SWEDISH
ENVIRONMENTAL
PROTECTION
AGENCY

YTTRANDE
2023-05-15

Ärendenummer
NV-04482-22

Yttrande i mål nr M 2697-21 angående ansökan om tillstånd enligt miljöbalken för fortsatt och utökad verksamhet vid Husums fabrik i Örnsköldsviks kommun

Diagram 1 Totala utsläpp av kväveoxider

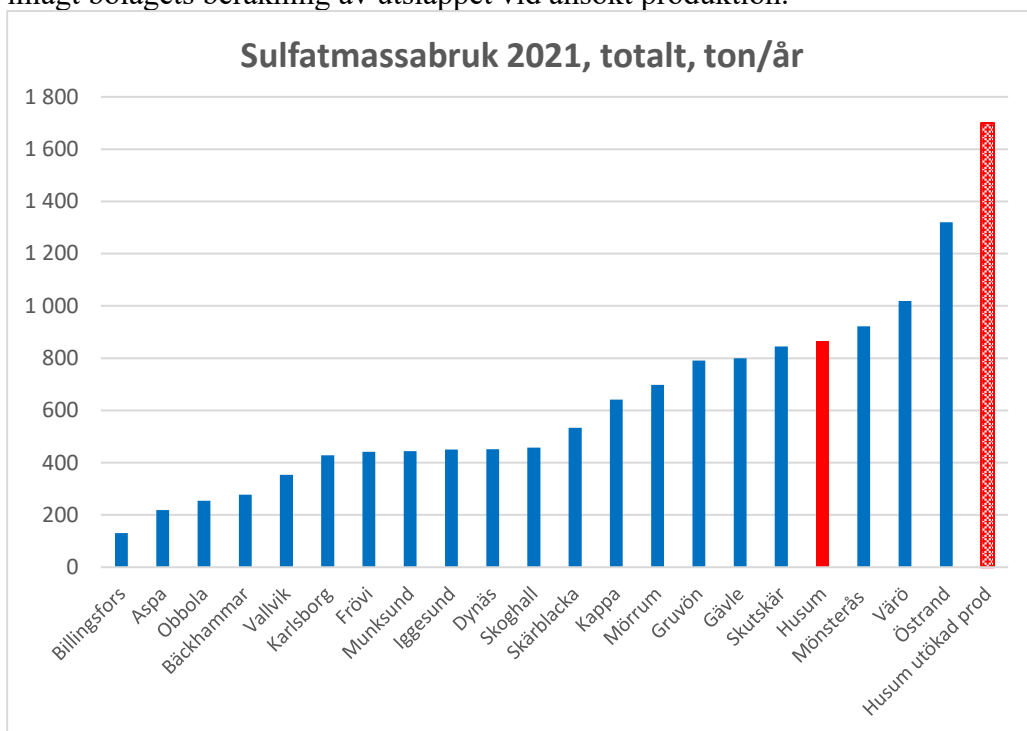
De totala utsläppen av kväveoxider uppgick 2021 till 868 ton. I diagram 1 nedan jämförs utsläppet från Husum med övriga sulfatmassabruk. I tabellen är även inlagt bolagets beräkning av utsläppet vid ansökt produktion.

Av diagrammet framgår att Husum hade det fjärde största utsläppet av massabruken. Vid en utökad produktion skulle utsläppet, enligt bolagets beräkning, bli det klart största.

Diagram 2 - Utsläpp av kväveoxider från sodapannor relativt produktionen

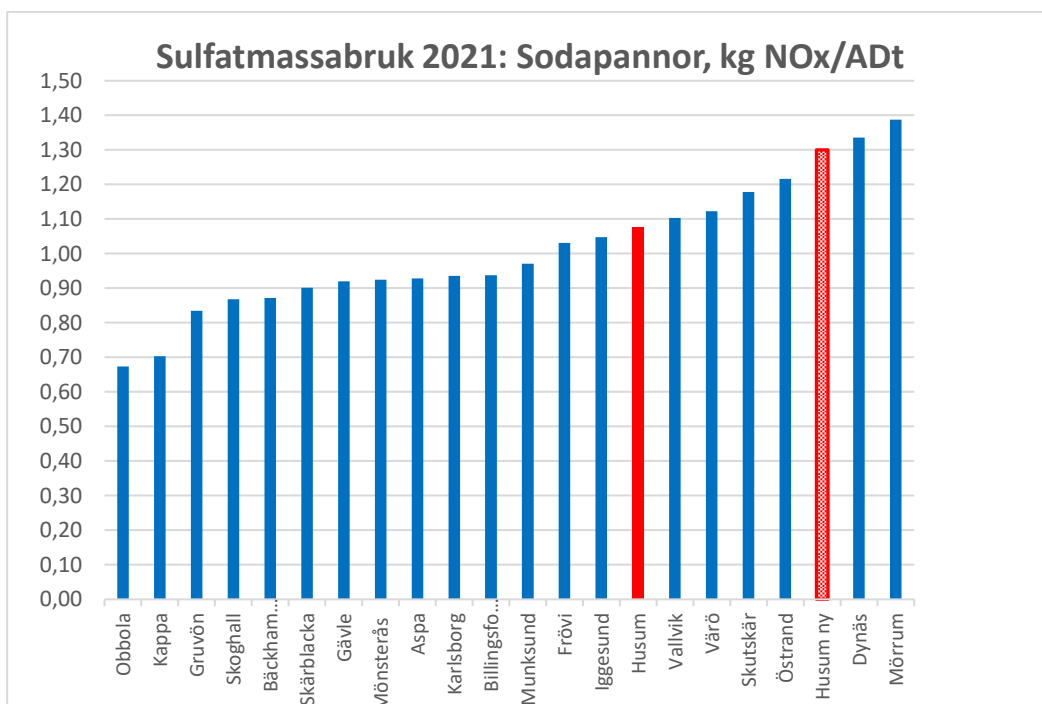
I diagram 2 visas utsläppen ifrån sodapannor i relation till produktionen, kg NO_x/ADt. Även här har beräknat utsläpp för Husums nya sodapanna lagts in.

Husums nuvarande sodapannor ligger över genomsnittet för sodapannorna. Enligt bolagets beräkning skulle utsläppet från den nya sodapannan vara bland de allra högsta även relativt produktionsmängden. Naturvårdsverket anser att en ny sodapanna ska kunna utformas så att utsläppet relativt produktionen blir lägre än från befintliga, äldre sodapannor.

Diagram 3 Utsläpp av kväveoxider från sodapannor, koncentration i rökgaser

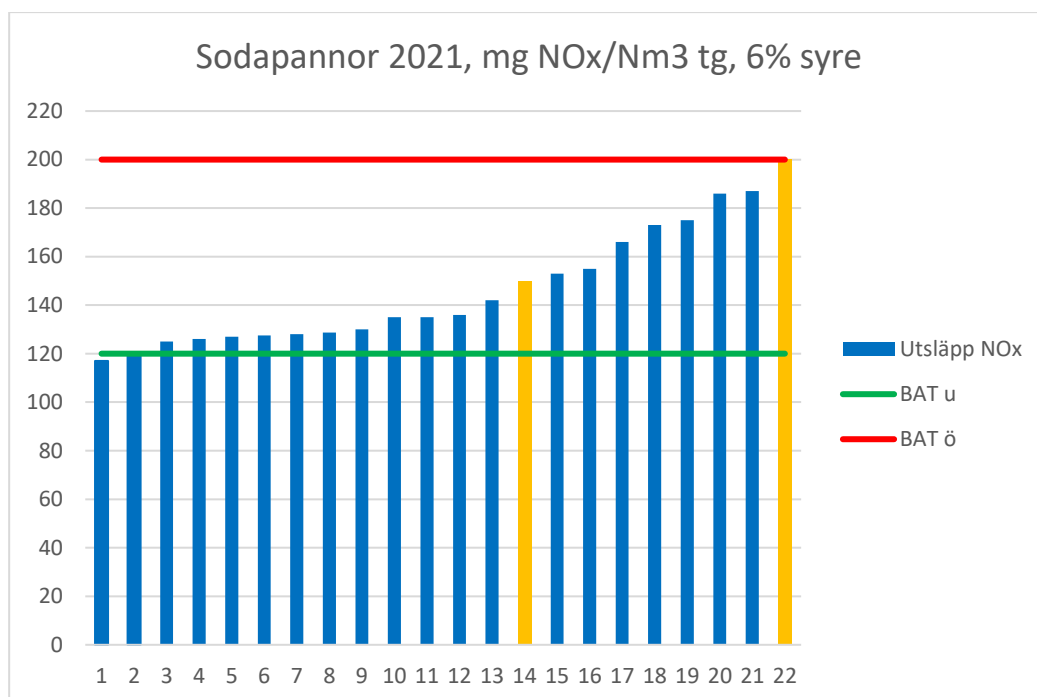
Beräkning av utsläppet i enheten kg/ADt påverkas i viss mån av om man tillverkar oblekt eller blekt massa och vilket kappatal man kokar till. Ett annat sätt att jämföra utsläppen, där detta inte får samma betydelse, är att istället jämföra koncentrationen av kväveoxider i utgående rökgaser. I diagram 3 visas årsmedelvärden för koncentrationer, mg/Nm³. I diagrammet finns Husums bägge sodapannor redovisade var för sig.

Av diagrammet kan ses att Husums ena nuvarande sodapanna hade den högsta koncentrationen av alla sodapannor, medan den andra sodapannan låg något över genomsnittet. Som framgår finns det ett flertal sodapannor som idag når ner mot den undre nivån för BAT-AEL, 120 mg/Nm³.

Diagram 4 - Historiska och framtida utsläpp av kväveoxider från processen, samt yrkanden om provisorisk föreskrift

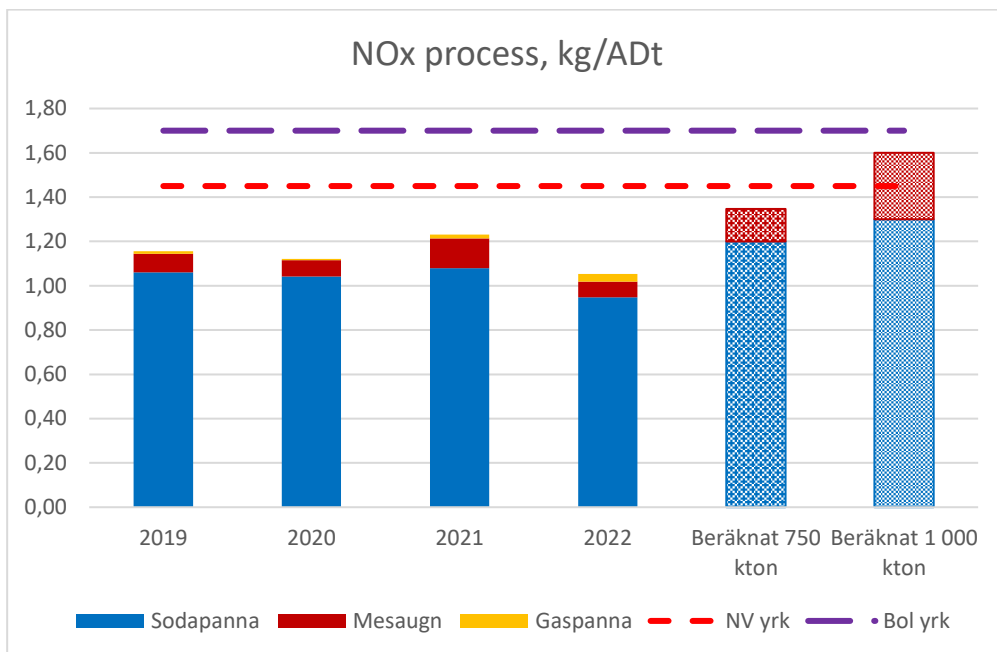
I diagram 4 nedan visas de summerade utsläppen från processen (sodapanna, mesaugn och starkgaspanna) från 2019 och framåt, bolagets beräkning av framtida utsläpp samt av bolaget och Naturvårdsverket yrkade provisoriska villkor.

Naturvårdsverkets uppfattning är att det finns goda möjligheter för bolaget att med en ny sodapanna sänka sina specifika utsläpp, inte höja dem så som bolaget har förutsatt i de siffror som redovisas i diagram 4. Naturvårdsverket anser att vårt yrkande om provisorisk föreskrift på 1,45 kg NOx/ADt för processutsläppen kan uppfyllas med tillräcklig marginal.

Diagram 5. Kväve ton/år 2021 samt bolagets beräknade utsläpp vid utökad produktion och bolagets förslag på provisorisk föreskrift omräknad till ton/år.

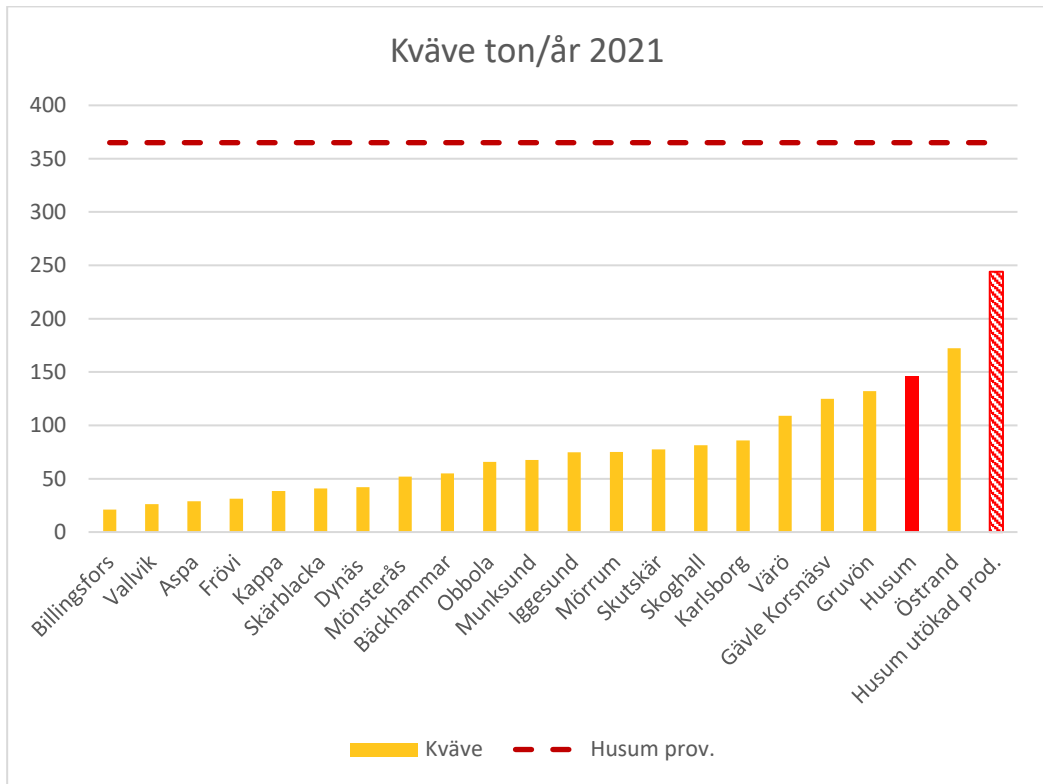
Naturvårdsverket delar inte bolagets bedömning och anser att det finns starka skäl att vidta åtgärder för att begränsa utsläppen. Husumbukten bedöms ha måttlig status avseende växtplankton, god status ska ha uppnåtts år 2027. I och med bolagets ansökta produktionsökning kommer utsläpp till vatten att öka. Särskilt stor ökning väntas ske för utsläpp av kväve och fosfor. Eftersom närsalter bidrar till produktionen av växtplankton bedömer Naturvårdsverket att det är av särskild vikt att utsläppen begränsas. Av diagram 5 och 6 framgår utsläpp av kväve och fosfor i ton/år från sulfatmassabruk i Sverige år 2021 samt bolagets beräknade utsläpp och yrkade provisoriska föreskrifter.

Som framgår av diagrammen är det beräknade utsläppet i ton/år vid sökt produktion mycket stort jämfört med andra massa- och pappersbruk för både kväve och fosfor. De provisoriska föreskrifterna medger ett ännu större utsläpp.

Diagram 7. Kväve, g/ton massa år 2021 samt bolagets beräknade utsläpp vid utökad produktion.

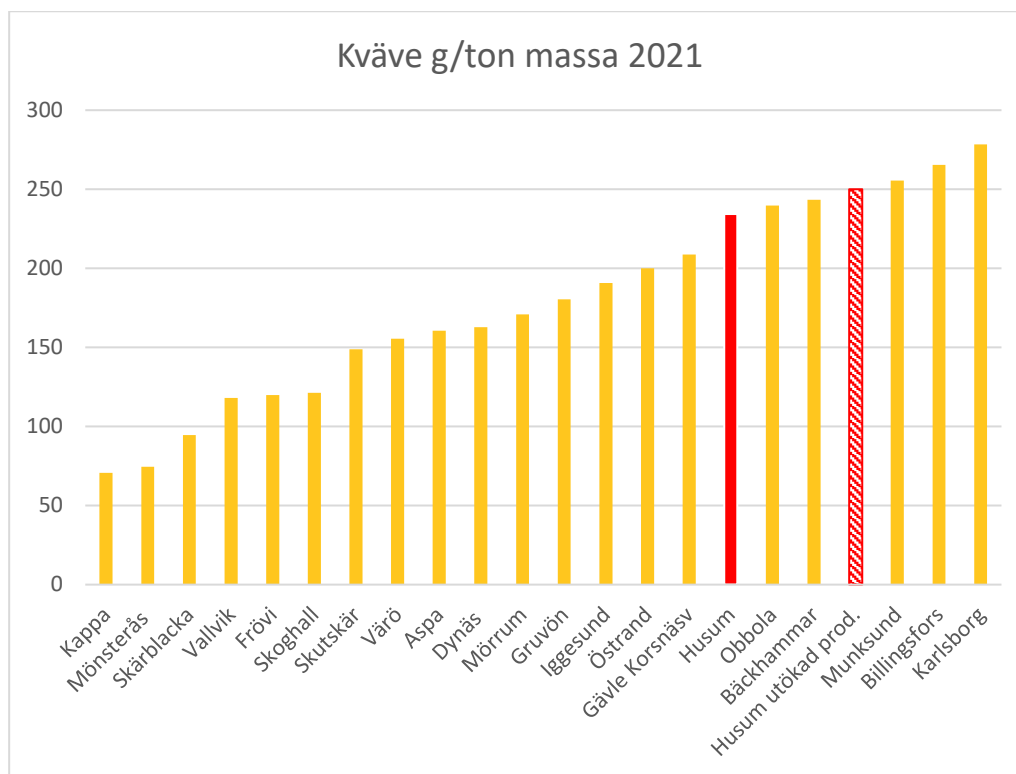
De beräknade utsläppen till vatten av kväve och fosfor vid sökt produktion hör till de största i branschen även i g/ton massa, vilket redovisas i diagram 7 och 8.

Diagram 9. AOX, kg/ton massa, 2016–2021 samt beräknade utsläpp vid tillståndsgiven och sökt verksamhet.

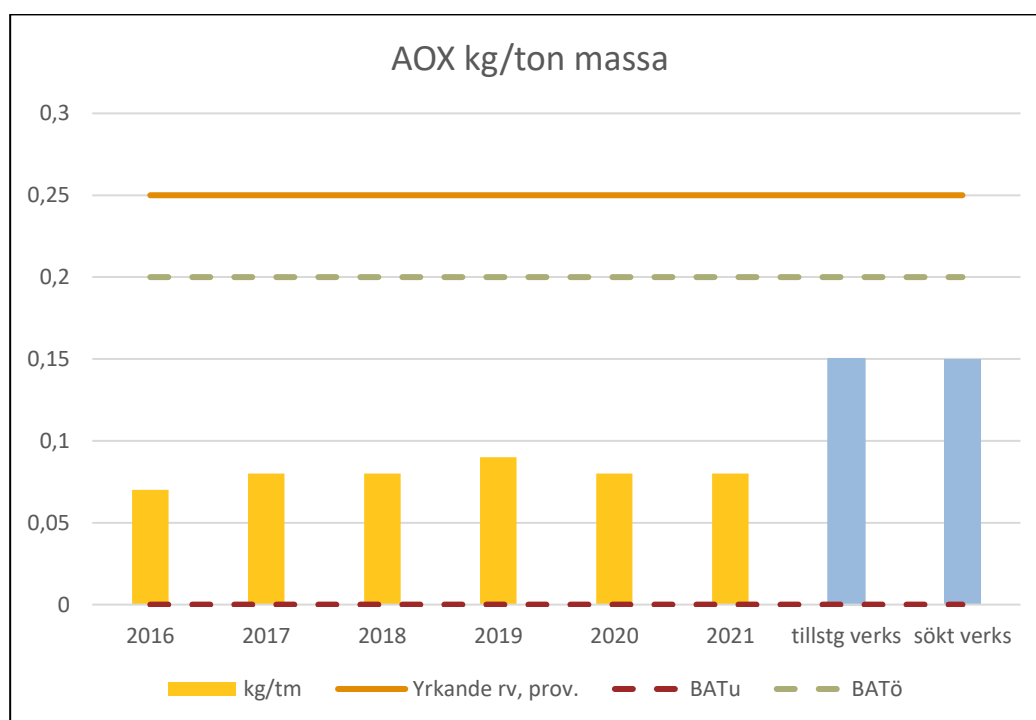
Vidare anser Naturvårdsverket att bolagets yrkande om provisorisk föreskrift för utsläpp av AOX är högt i relation till beräknade utsläpp, vilket tydliggörs i diagram 9 nedan.

Diagram 10. Förekommande villkorsnivåer och faktiska utsläpp av AOX från bruk som tillverkar ECF-massa.⁹

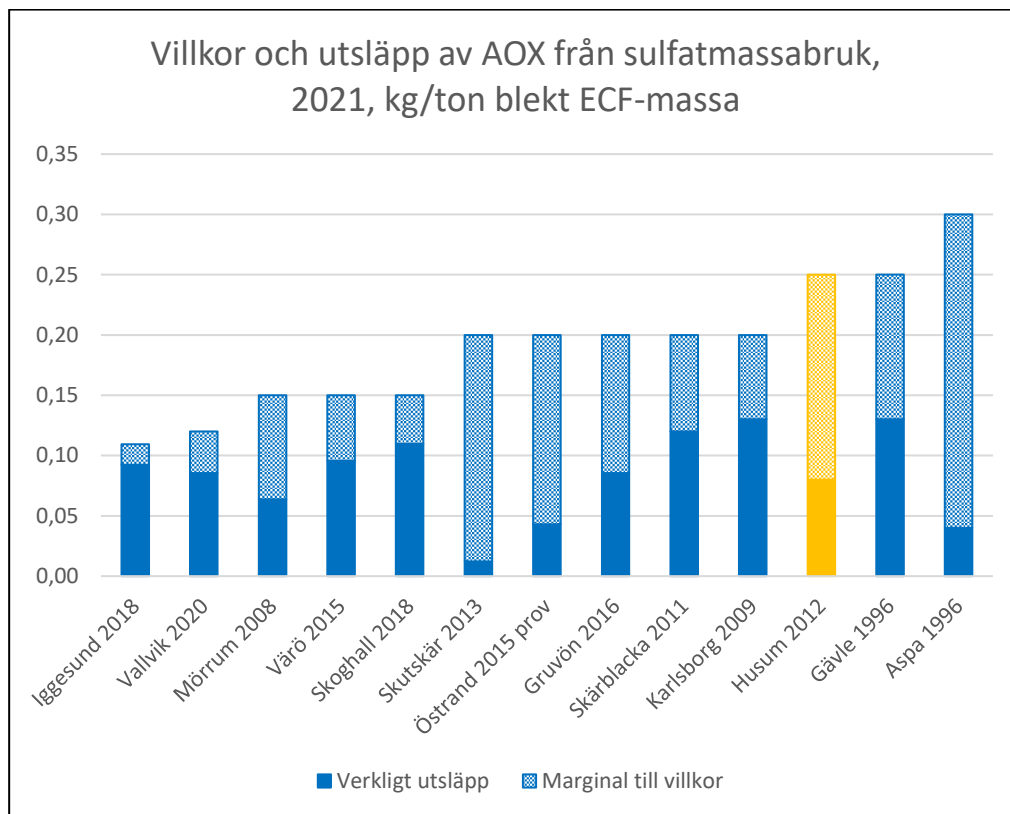
I diagram 10 görs vidare jämförelse mellan förekommande villkorsnivåer vid andra sulfatmassabruk samt med verkliga utsläppsnivåer.

Av diagram 10 kan utläsas att den nuvarande villkorsnivån för Husum, 0,25 kg/ton blekt massa, är högre än alla bruk utom två. För dessa två massabruk härrör villkoren sen tiden före miljöbalkens tillkomst. Vidare kan konstateras att de verkliga utsläppsnivåerna ligger klart lägre än den villkorsnivå som gäller enligt nuvarande tillstånd för Husum och som bolaget yrkar ska fortsatt gälla under prövotiden.

Diagram 11. Klorat, kg/dygn åren 2016-2021 samt beräknade utsläpp vid tillståndsgiven och sökt verksamhet.

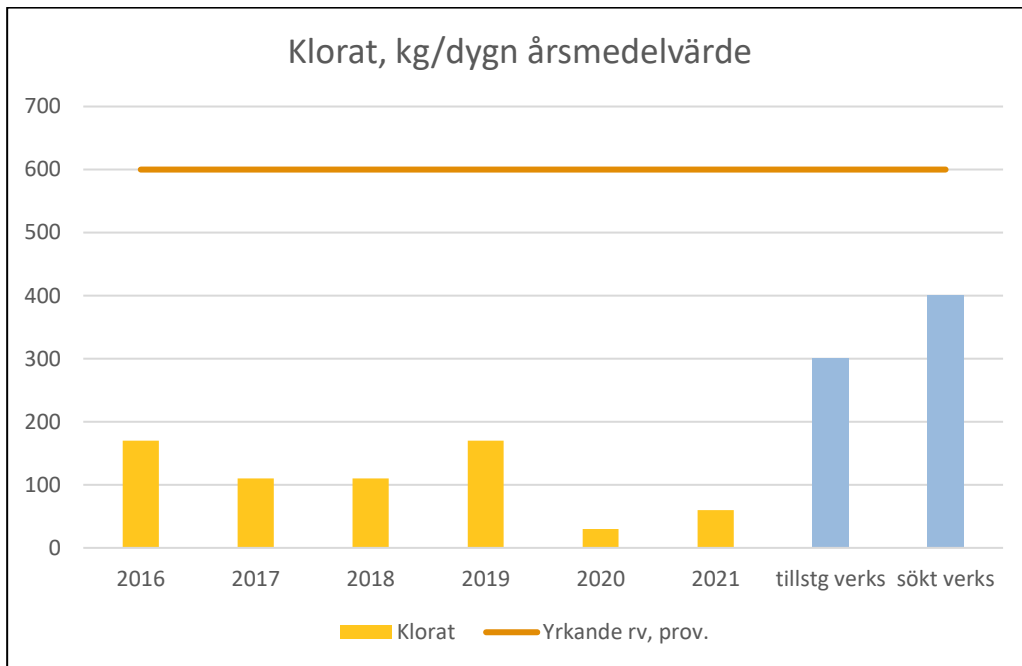
Även vad gäller klorat anser Naturvårdsverket att bolagets yrkande om provisorisk föreskrift är hög i relation till beräknade utsläpp, vilket tydliggörs i diagram 11 nedan.

Diagram 12. Förekommande villkorsnivåer och faktiska utsläpp av klorat från bruk som tillverkar ECF-massa, omräknade till kg/ton ECF-massa.

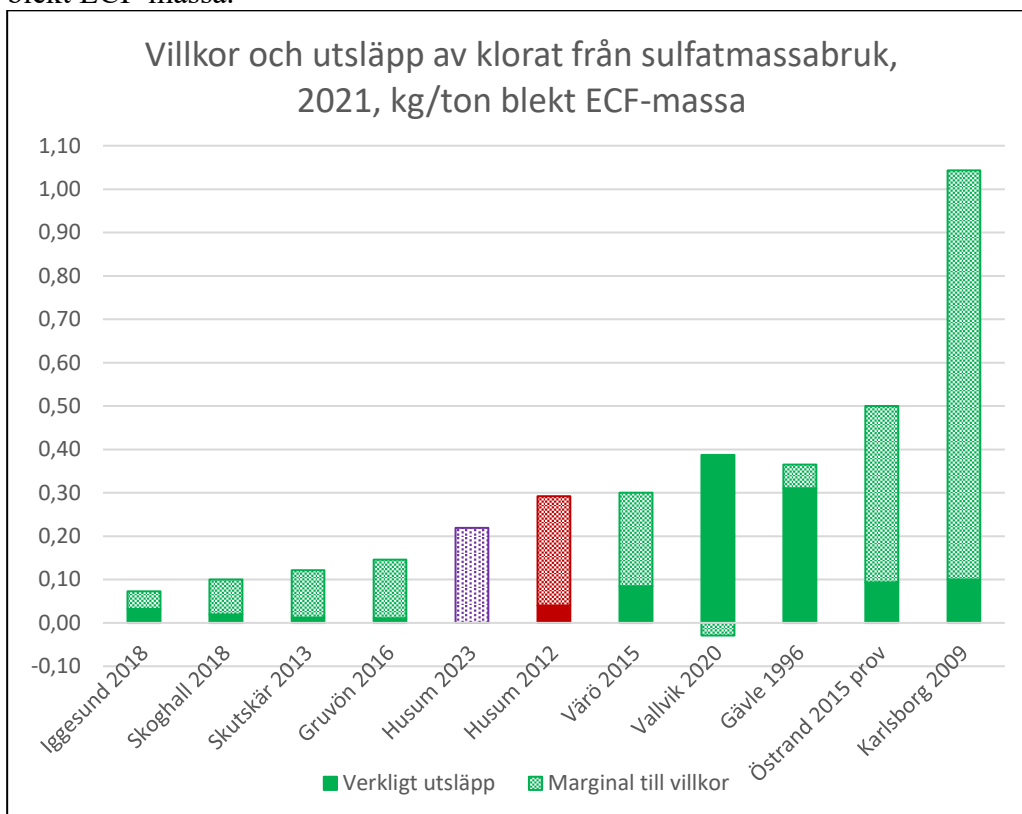
På motsvarande sätt som för AOX jämförs nedan i diagram 12 villkorsnivåer och verkliga utsläppsnivåer mellan massabruk som tillverkar blekt ECF-massa. Villkor för klorat är dock angivna på olika sätt i tillstånden. För att kunna jämföra villkoren har omräkning i flera fall behövt göras från enheten ”ton/d” till ”kg/ton massa”. För denna omräkning har använts den tillståndsgivna mängden blekt ECF-massa.

I diagrammet kan ses att villkorsnivåerna varierar avsevärt, vilket det är svårt att se något egentligt skäl till. Utsläppsnivåerna ligger dock i de flesta fall långt under villkorsnivån. Med ett väl fungerande kloratsteg, dvs en inledande del i bioreningen med låg syrehalt, bör kloratutsläppet kunna hålls på låg nivå.
